改善箇所説明図

不具合の内容

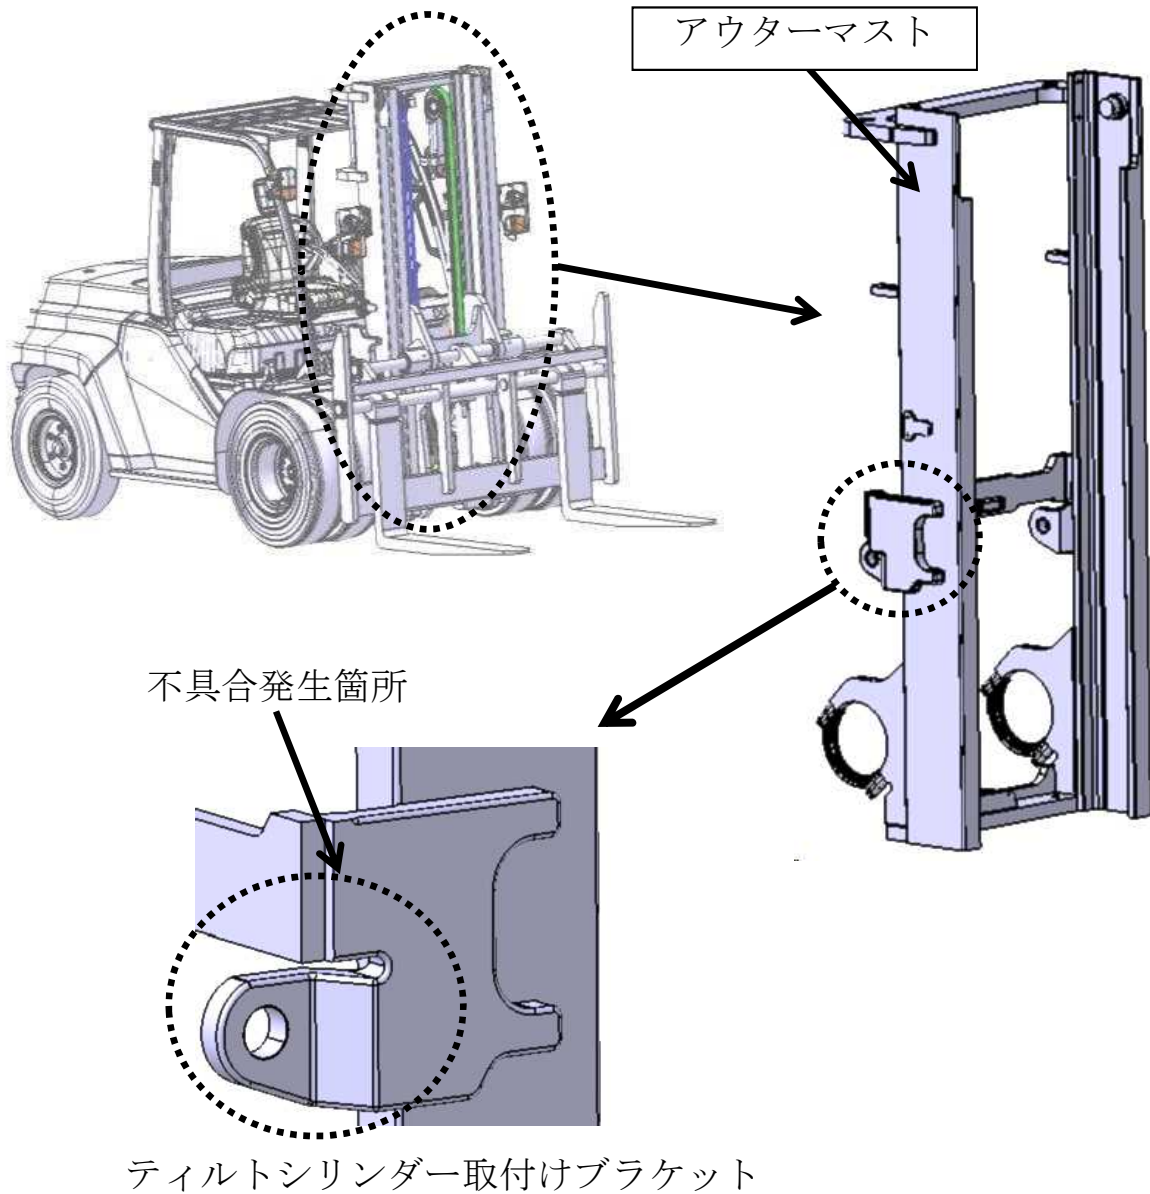
フォークリフトの荷役装置において、アウターマストを前後傾させるティルトシリンダーの取付けブラケットの強度が不足しているため、荷役作業を繰り返し行くと、当該ブラケットが走行時の振動等により破断するおそれがある。その結果、両側のブラケットが破断すると、当該装置が前方に倒れるおそれがある。

全車両、アウターマストを対策品に交換する。
